Settore III - Territorio

OGGETTO: Progetto definitivo/esecutivo per la “Realizzazione delle nuove banchine per i pescherecci”, in esecuzione del Piano Regolatore Portuale di Molfetta. [ID 5826]
Risconto a nota prot. 28594 del 18 marzo 2021.

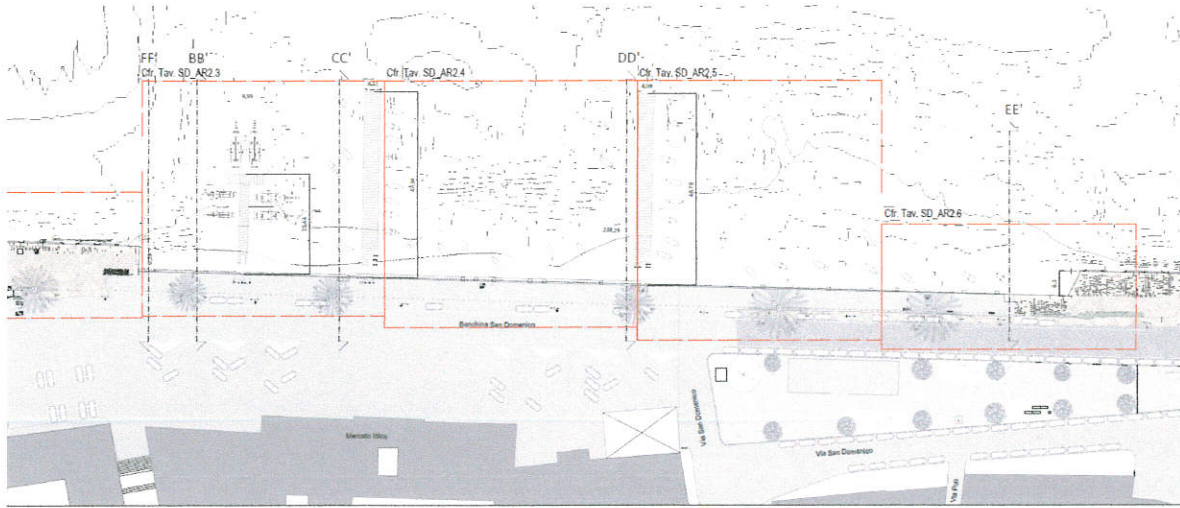
“Si chiedono chiarimenti sulla tecnologia costruttiva utilizzata per i nuovi pontili, in particolare se è la medesima che sarebbe stata adottata per i 2 pontili originariamente previsti dal PRP e pertanto se è già stata valutata in sede di VIA, nonché una planimetria che rappresenta lo stato valutato nel PRP.”

Le banchine oggetto del progetto sono banchine a gravità, composte da massi prefabbricati in calcestruzzo sovrapposti. Tale tecnologia costruttiva è conforme a quella indicata nel Piano Regolatore del Porto di Molfetta Tav.E15 – Sezioni Tipo Opere Marittime, elaborato già approvato dal Decreto VIA DSA-DEC-648 del 23/06/2005 (All.1).

La medesima tecnologia costruttiva, inoltre, è attualmente utilizzata nel “Progetto Esecutivo Porto Di Molfetta - Completamento Opere Foranee e Costruzione Porto Commerciale” per il quale è valido il già approvato Decreto VIA DSA-DEC-648 del 23 giugno 2005, specificatamente per la costruzione delle Banchina zona Martello, Banchina zona Sud-Ovest, Banchina nautica minore. (in All.2, a titolo di esempio, Porto di Molfetta – Completamento Opere Foranee e Costruzione Porto Commerciale: Tav. A05DST-002-Sezioni Tipo)

Si allega planimetria generale del PRP valutata nel Decreto VIA DSA-DEC-648 (All.3) e planimetria di inquadramento delle opere previste nel presente progetto (All.04).

Zona di intervento - Stato attuale

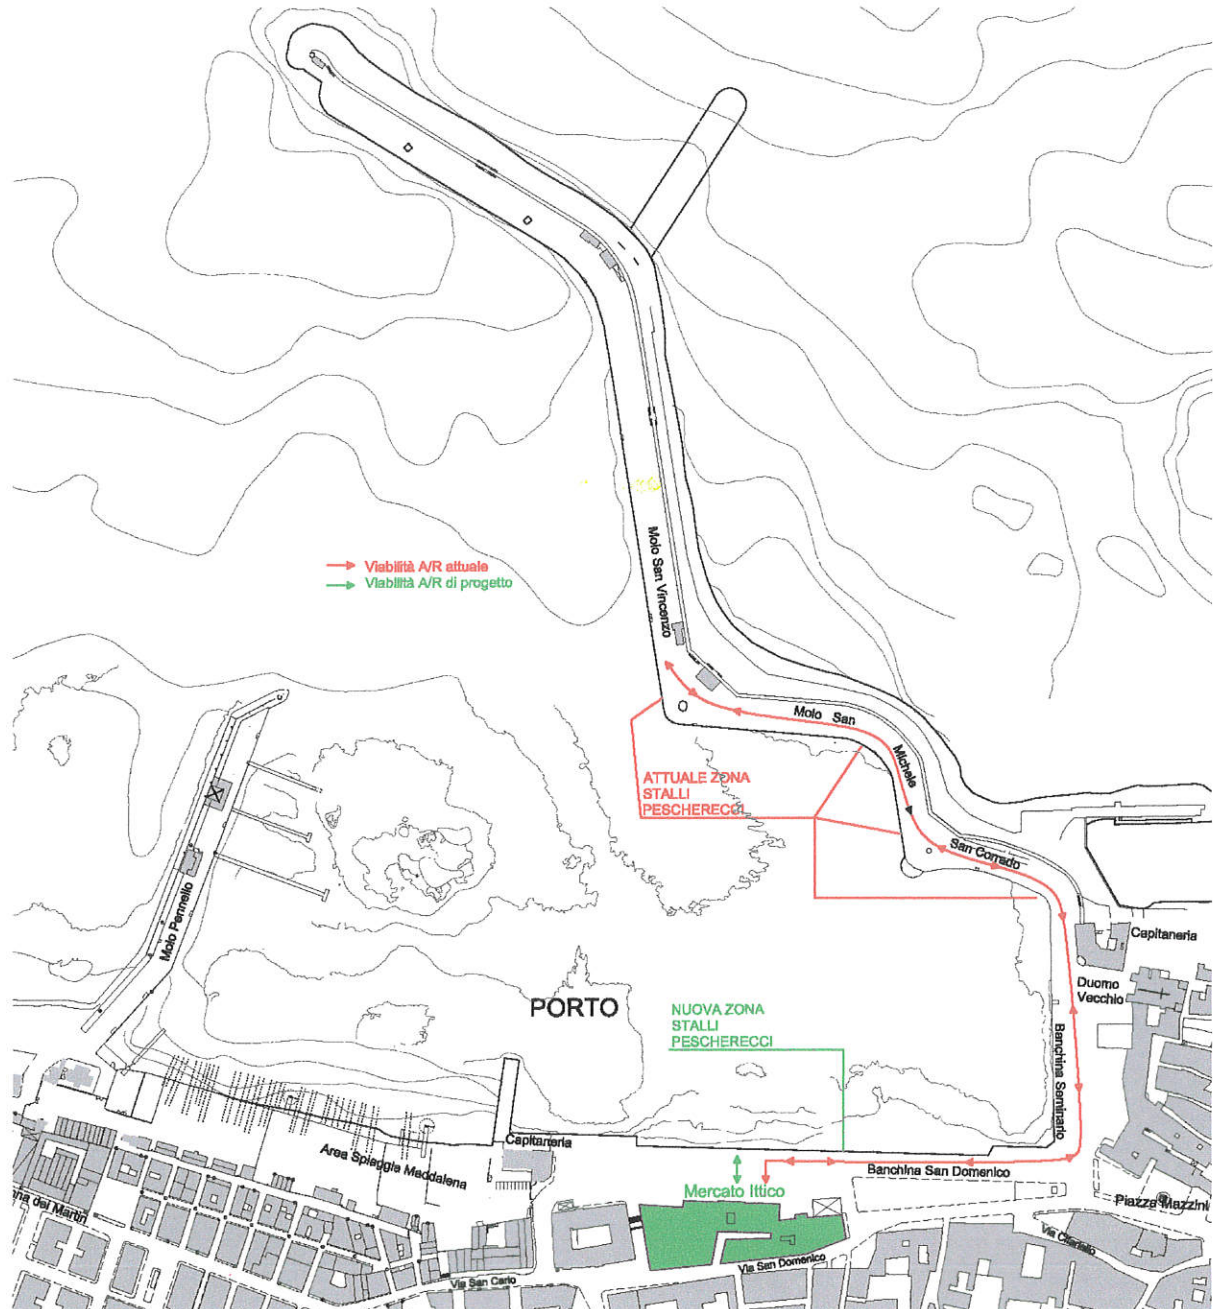
“Per quanto riguarda la pedonalizzazione del lungomare, nella documentazione è rappresentato che la nuova configurazione della banchina “garantirà in fase di esercizio una riduzione sostanziale di agenti inquinanti dovuti al traffico veicolare”. Si chiede di chiarire se la pedonalizzazione della banchina era già prevista nel PRP o se è una modifica introdotta con il progetto oggetto della valutazione preliminare in questione, e di illustrare in che modo sarà modificato il traffico veicolare nell’area in conseguenza della pedonalizzazione, e le ricadute previste, in termini di traffico, nelle aree limitrofe.”

L’attuale Banchina San Domenico è a uso pedonale ed è separata dalla viabilità cit-

tadina da paletti che ne disegnano l'intero perimetro dall'edificio della Nuova Capitaneria a Banchina Seminario.

La viabilità che attualmente interessa la zona di Banchina San Domenico non subirà sostanziali cambiamenti, restando in linea con quanto previsto dal Piano Urbano di Mobilità Sostenibile del Comune di Molfetta, che prevede nella zona la possibilità di Aree pedonali (in colore giallo); Zone a Traffico Limitato (in colore azzurro) in particolare:

Nello specifico l'avanzamento della Banchina andrà a creare una nuova area pedonale più ampia progettata per essere un camminamento a disposizione dei cittadini, con aree di sosta e panchine e adeguata illuminazione.
